PUI-271.1.1.2020

Dotyczy: *przetargu nieograniczonego na Termomodernizację budynku Szkoły Podstawowej w Ostrowie Lubelskim, realizowana w ramach projektu pn. „Termomodernizacja Szkoły Podstawowej w Ostrowie Lubelskim”.*

- A. Na podstawie art. 38 ust. 2 ustawy z dnia 29 stycznia 2004 roku Prawo zamówień publicznych (t. j. Dz. U. z 2019 r., poz. 1843), Zamawiający – Gmina Ostrów Lubelski, ul. Partyzantów 1, 21-110 Ostrów Lubelski przekazuje treść zapytań dotyczących Specyfikacji Istotnych Warunków Zamówienia (SIWZ), które wpłynęły dnia 6.05.2020r. oraz 7.05.2020 r. do Zamawiającego wraz z udzielonymi odpowiedziami:

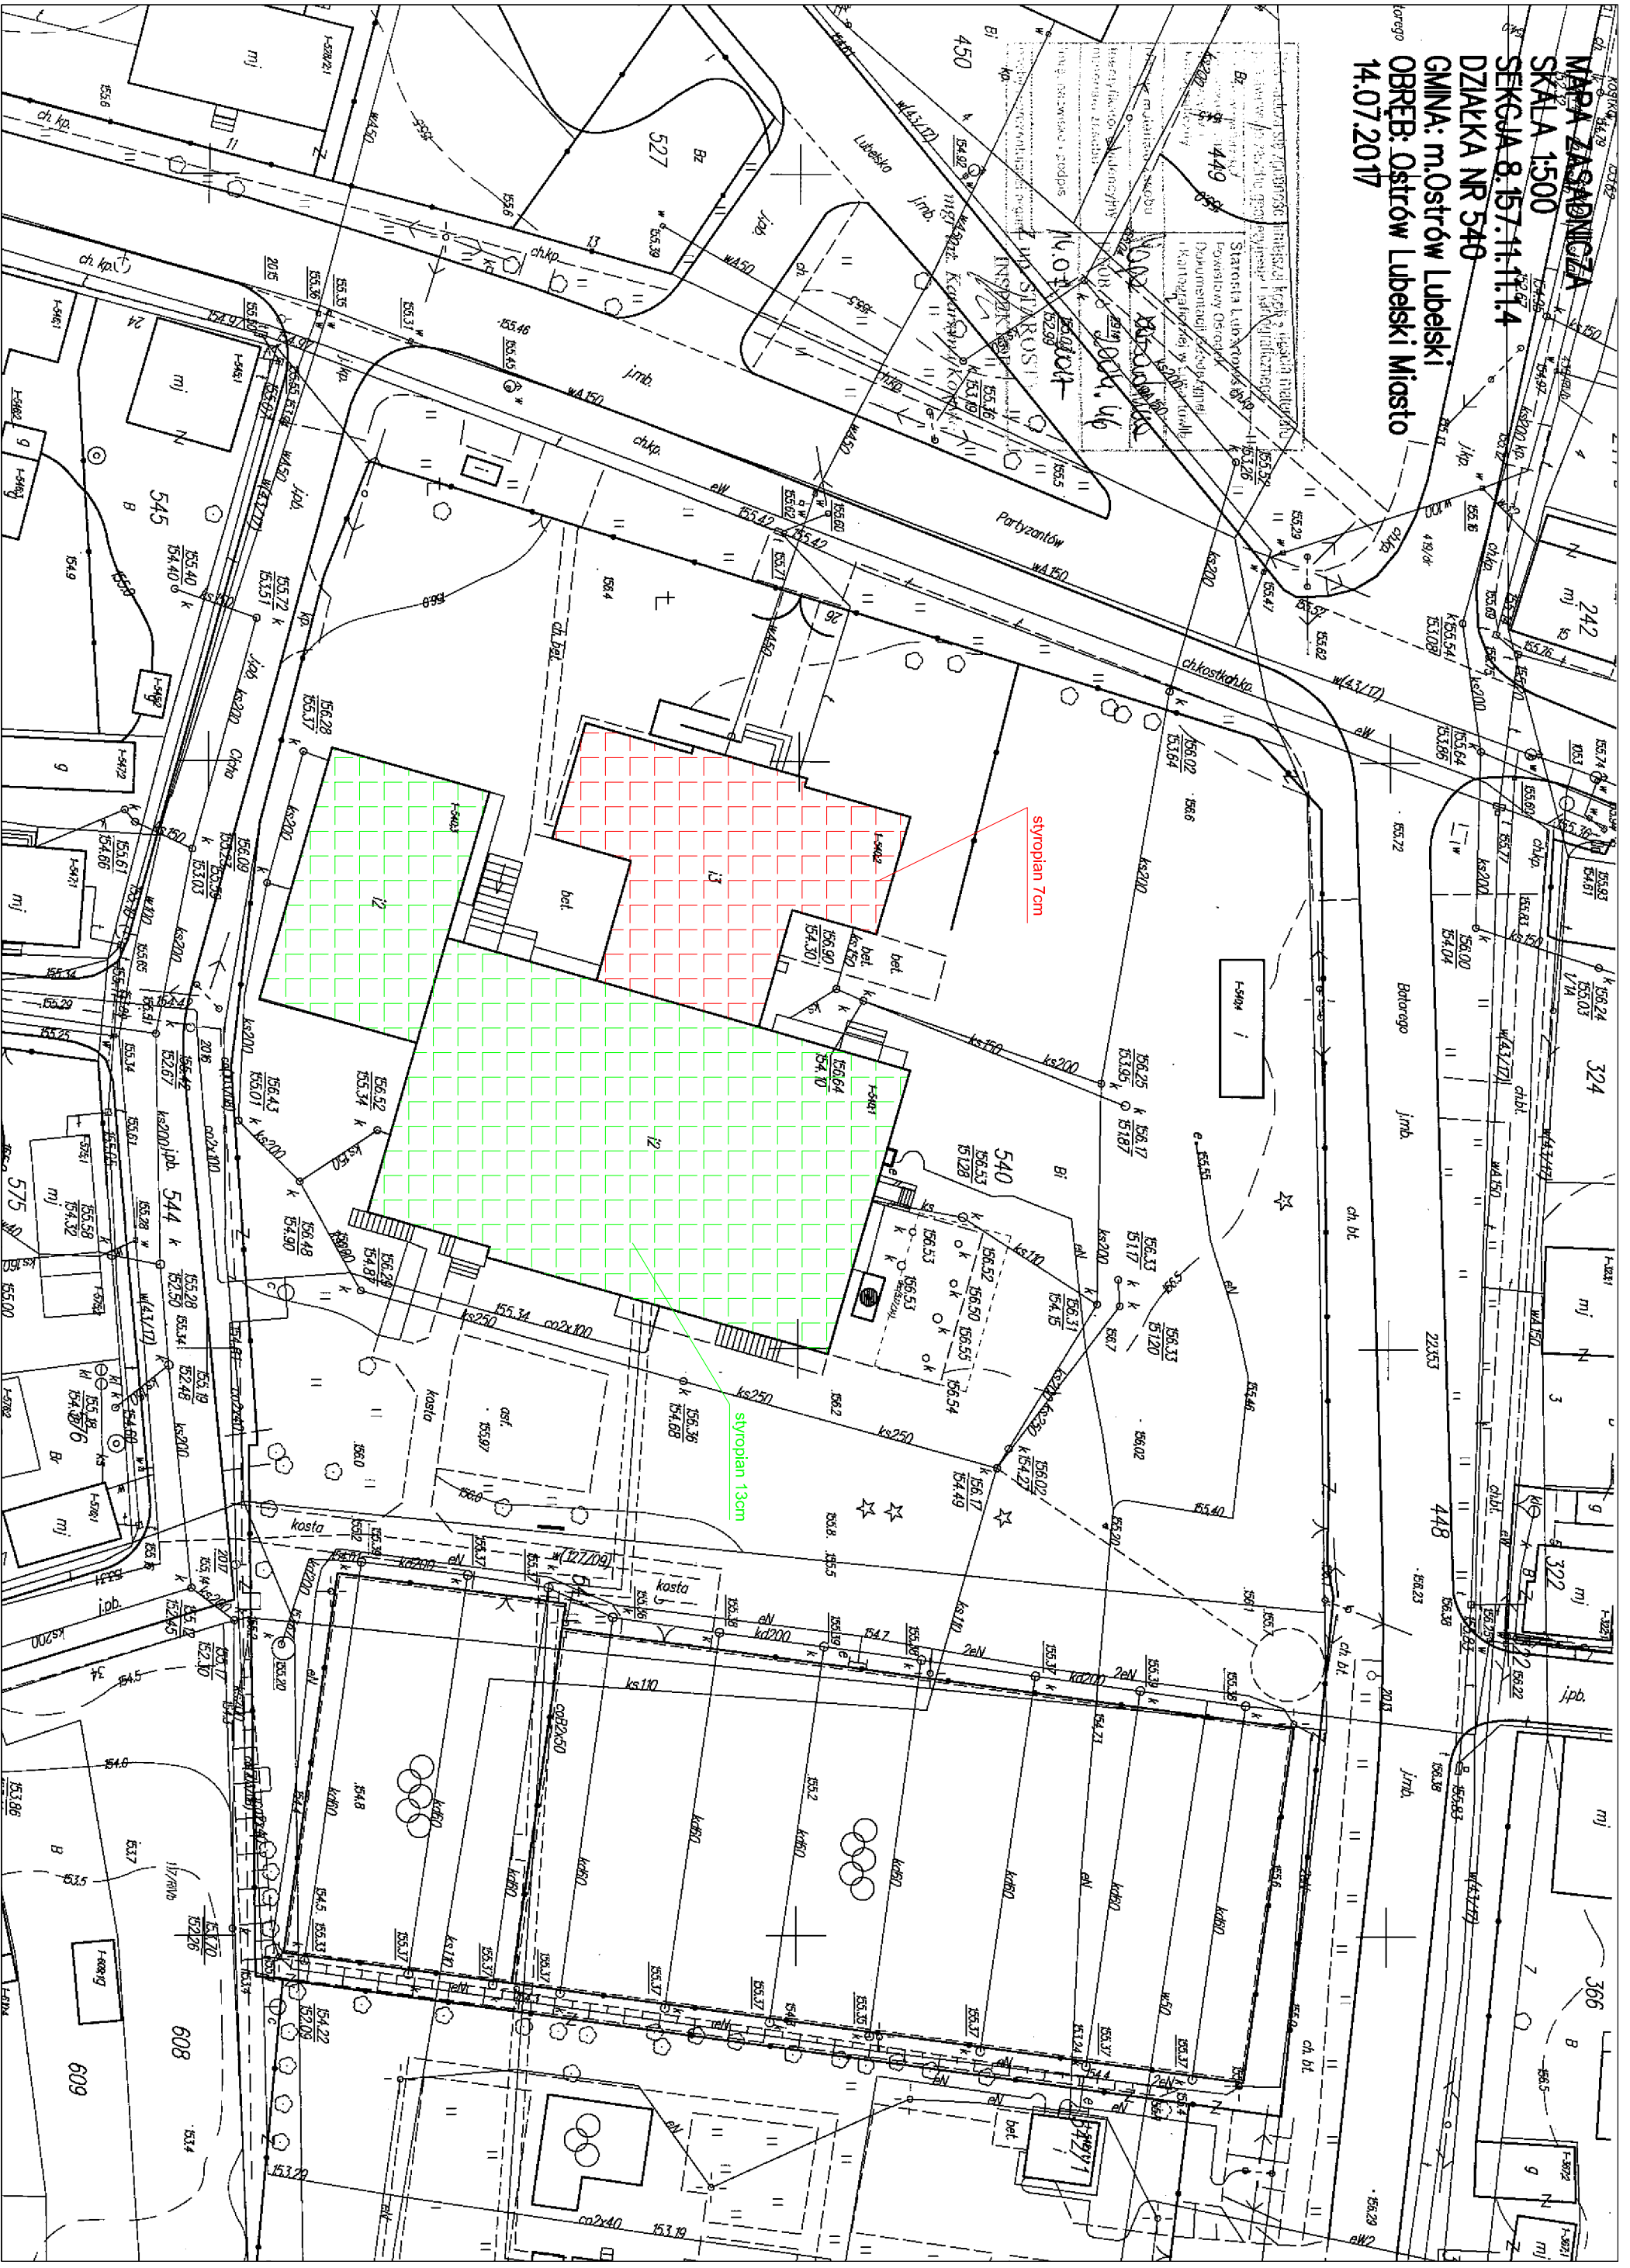
Jaką grubość styropianu do wykonania ocieplenia na ścianach należy wycenić, w opisie i przedmiarze podano gr 7 i 13cm , w specyfikacji podano gr 15cm , oraz gdzie wykonać jaką grubość?

Docieplenie zgodnie z przedmiarem i audytem gr. 7 i 13 cm zgodnie z załączonym do wyjaśnienia treści SIWZ rysunkiem poglądowym.

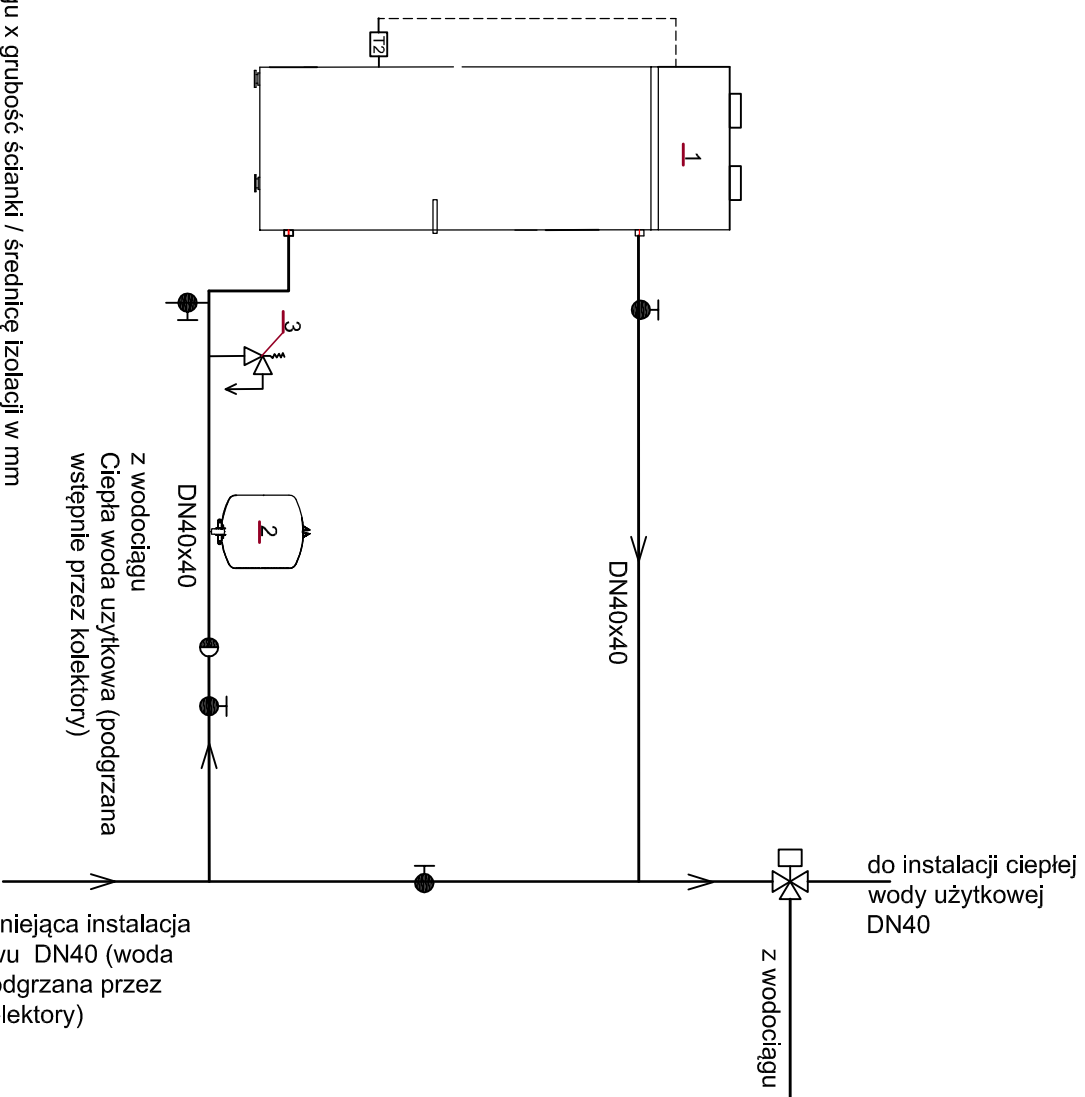
Proszę o więcej informacji o pompie ciepła – brak schematu, brak projektu wykonawczego, opis i schemat automatyki i podłączeń elektrycznych .

Założenia: Pompa ciepła będzie pracowała poza sezonem grzewczym. Aby w okresie letnim w dni (pochmurne, deszczowe) kiedy kolektory słoneczne nie są w stanie zapewnić w 100% zapotrzebowania na ciepłą wodę, i jednocześnie żeby nie było potrzeby odpalania kotła, projektuje się powietrzną pompę ciepła. Odejście na pompę ciepła będzie zamontowane na rurociągu wody ciepłej wychodzącej na instalację ciepłej wody, przed zaworem mieszającym, zapewniającym odpowiednią temp. w instalacji.

Schemat technologiczny w załączeniu.
